**ГОСТИНИЦА, РАСПОЛОЖЕННАЯ ПО АДРЕСУ: Г. МОСКВА, ВНУТРИГОРОДСКОЕ
МУНИЦИПАЛЬНОЕ ОБРАЗОВАНИЕ ПРЕОБРАЖЕНСКОЕ, УЛ. ПОТЕШНАЯ, ВЛ.5, СТР. 1, 2.**

РАБОЧАЯ ДОКУМЕНТАЦИЯ

11-ОМ/2023-КМ1

(Изменения внесены по замечаниям из Терра 360 от 07.04.2025, заданию АР от 24.04.2025 на скобы для выхода на кровлю
и заданию АР от 28.04.2025 на металлические стремянки на кровле.)

Схема расположения элементов верхнего пояса металлического каркаса для крепления навесного фасада над террасой 14 этажа, верх на отм. +47.290

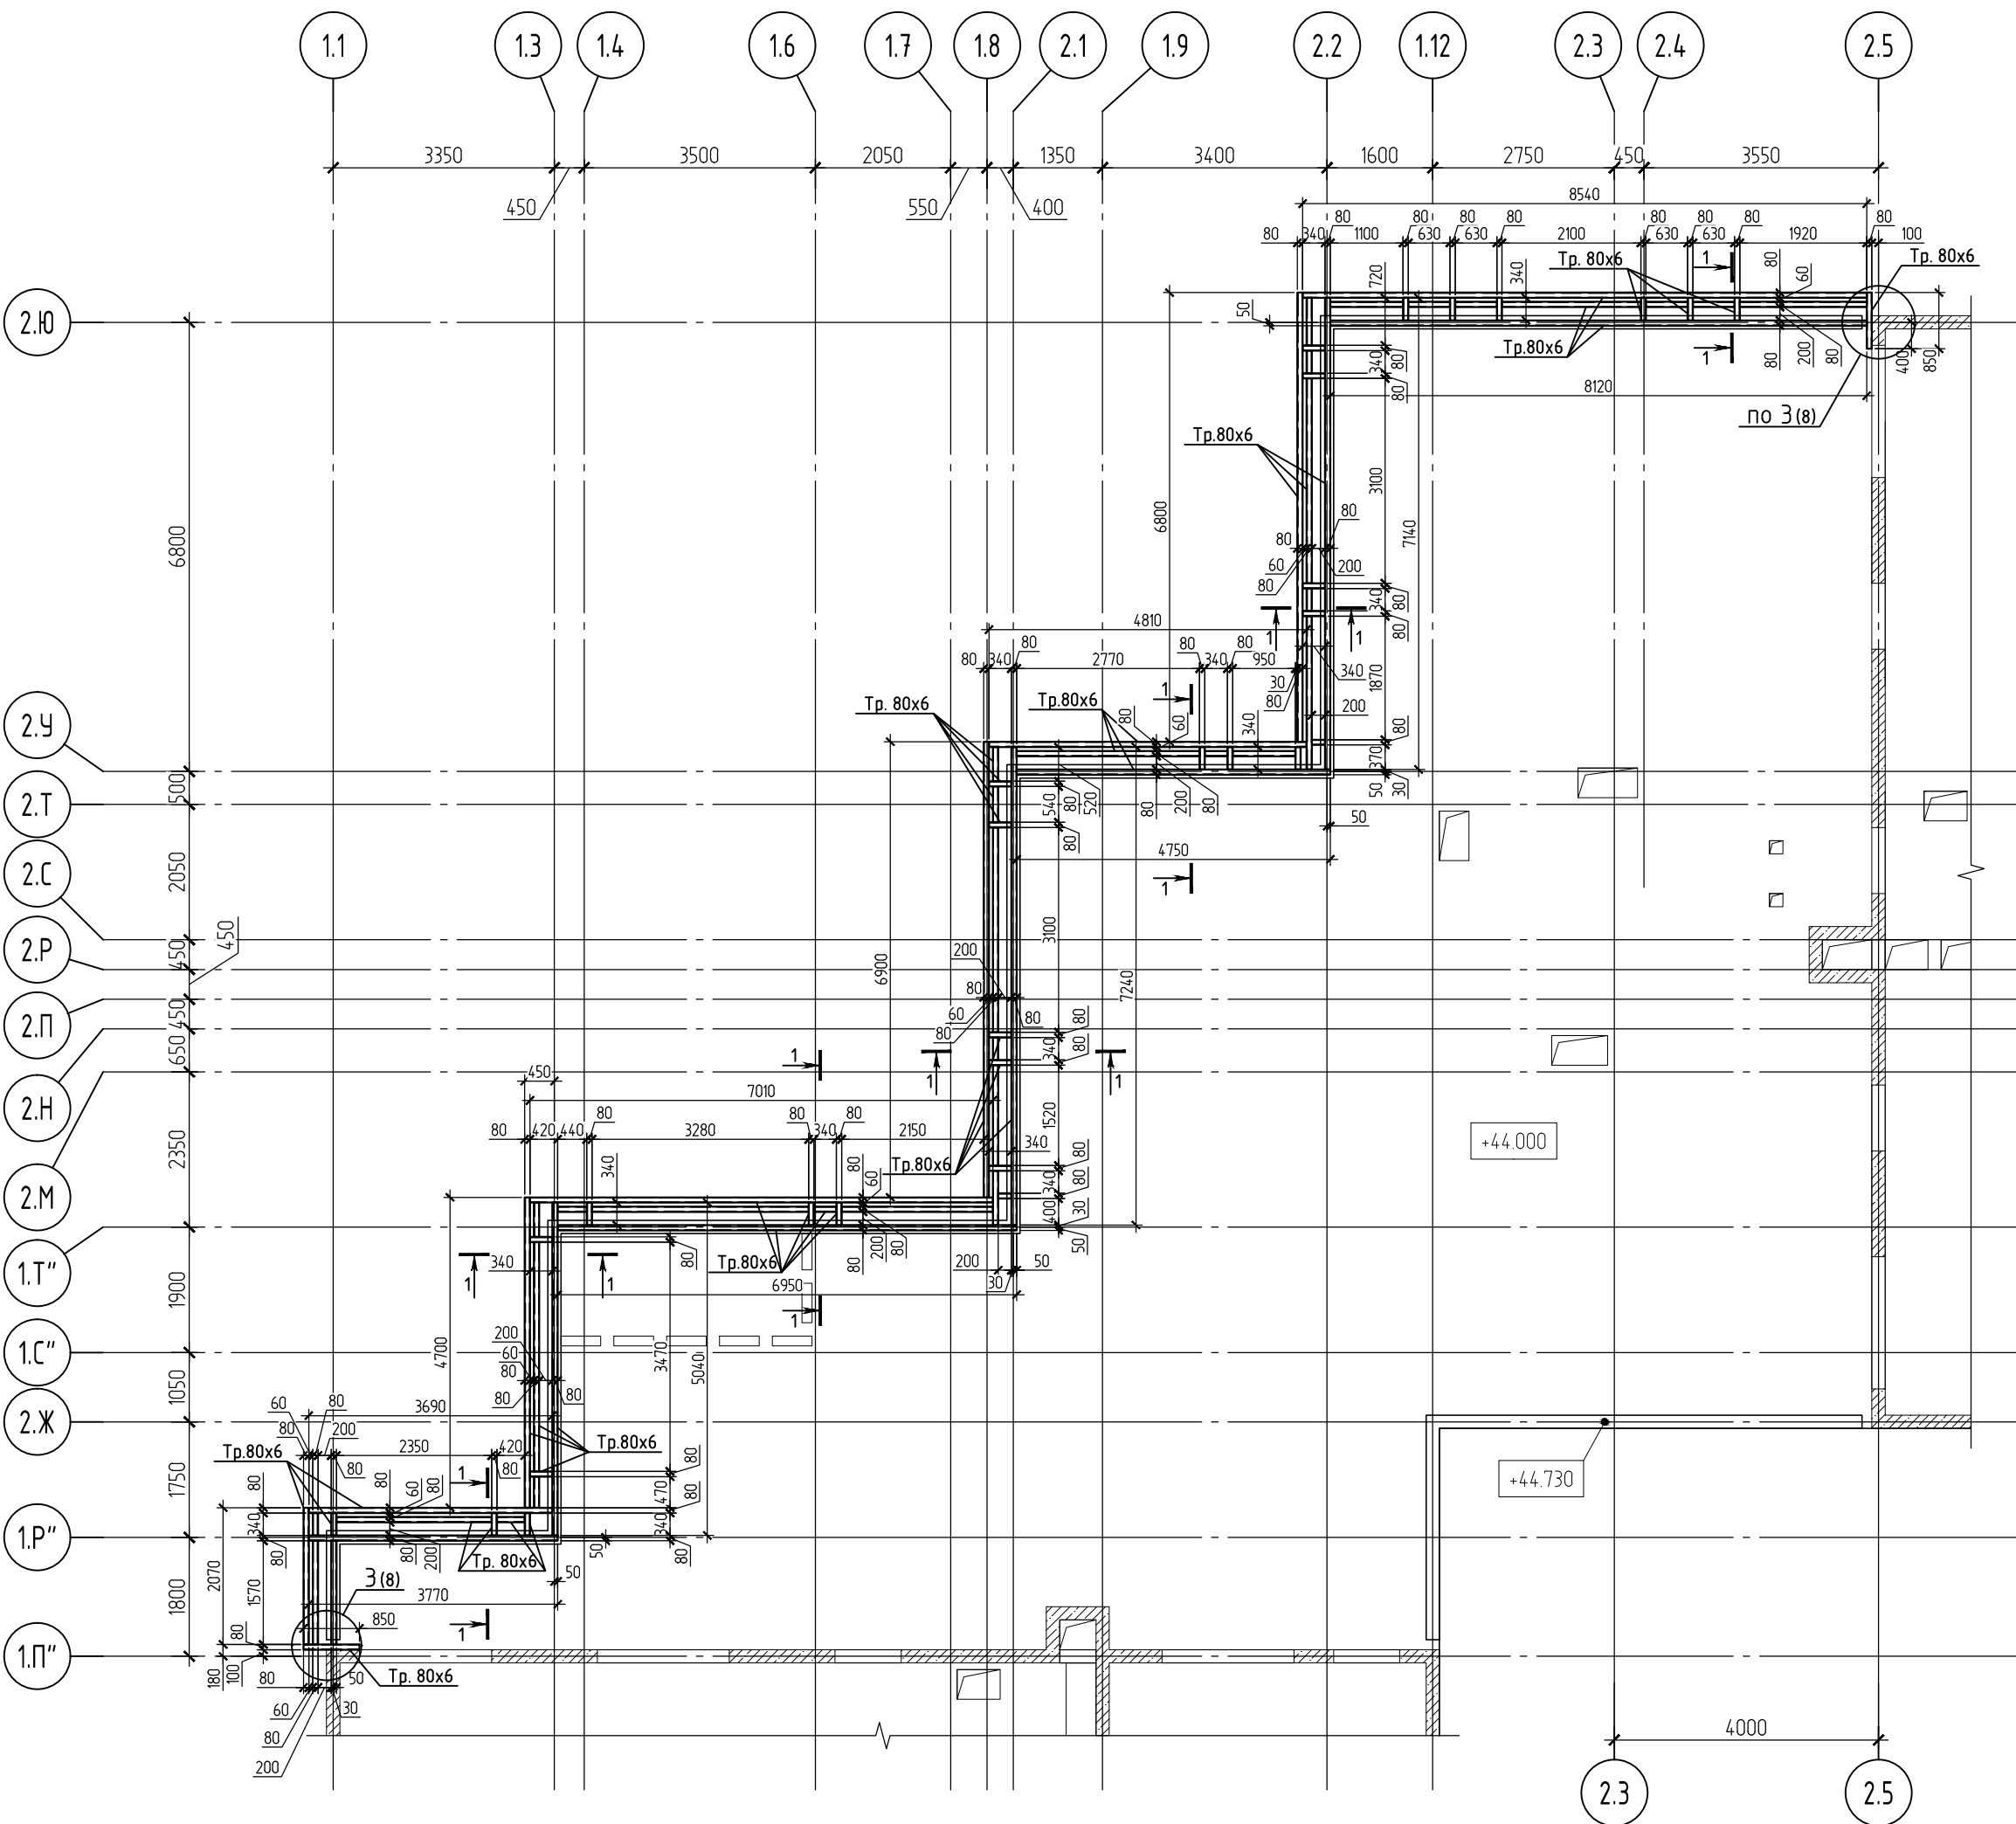
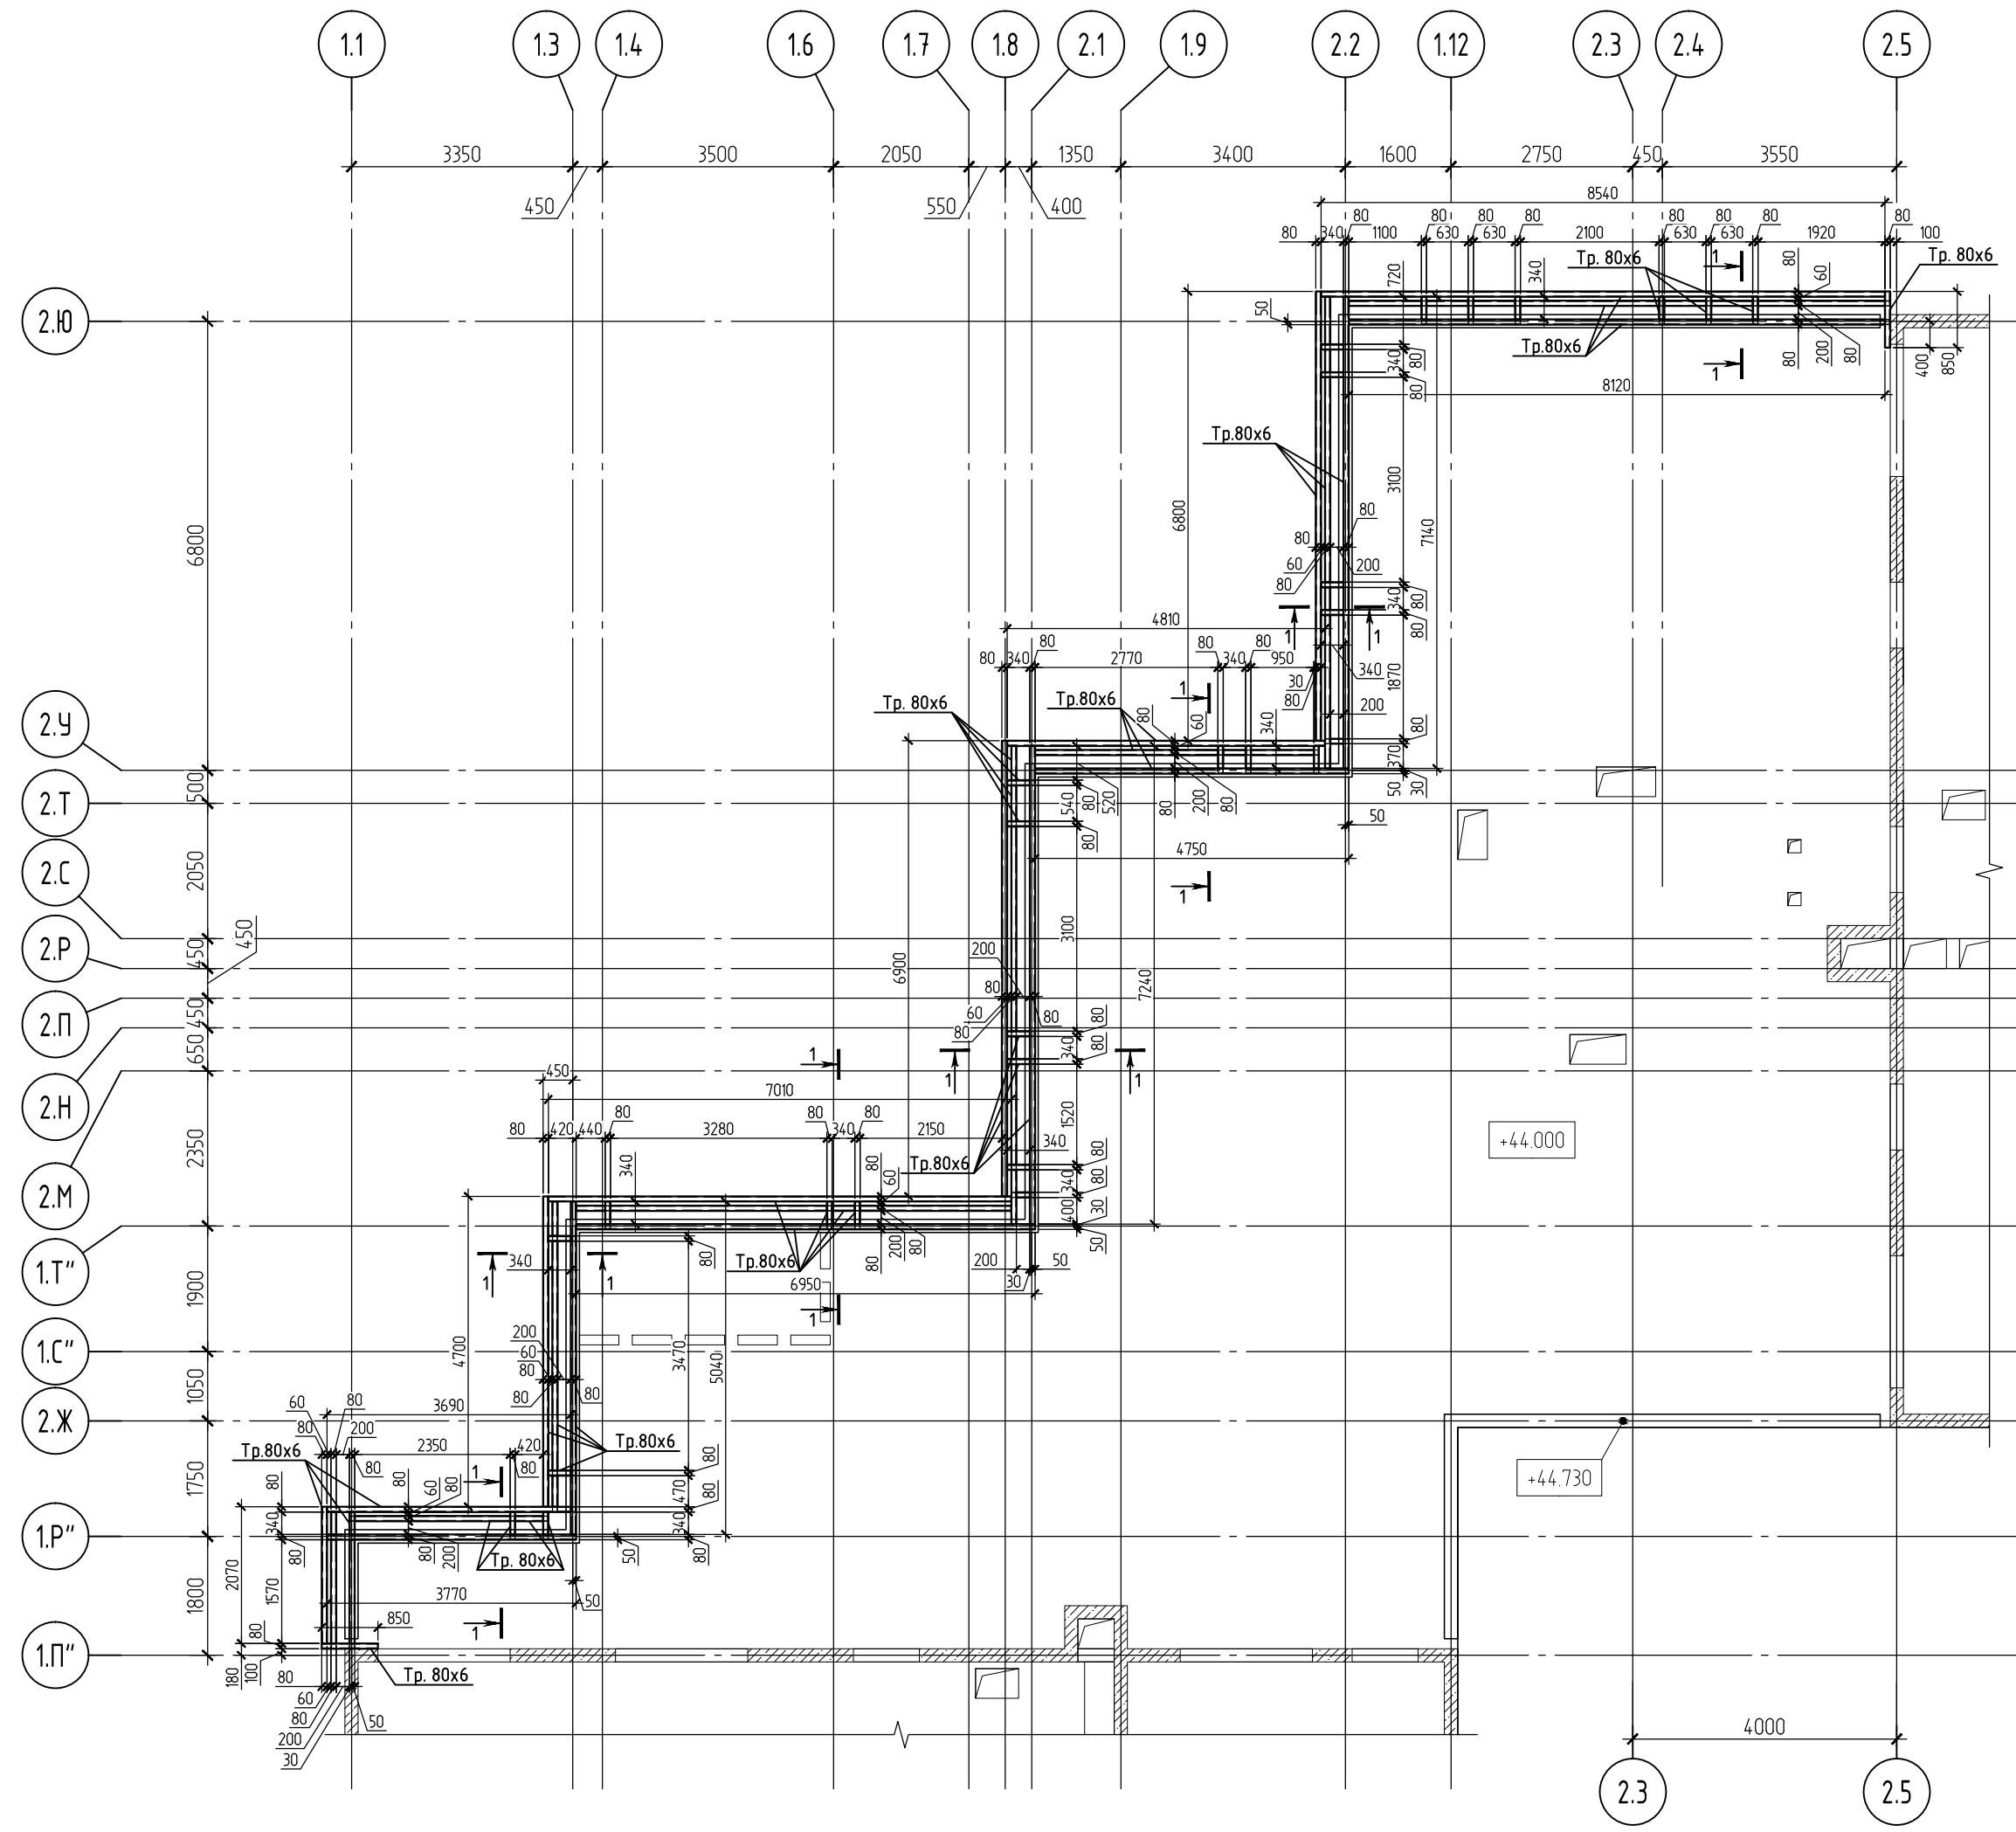
Изменение от 16.04.2025. Разработаны металлические конструкции для крепления навесного фасада над террасой 14 этажа на основании задания АР от 07.11.2024.
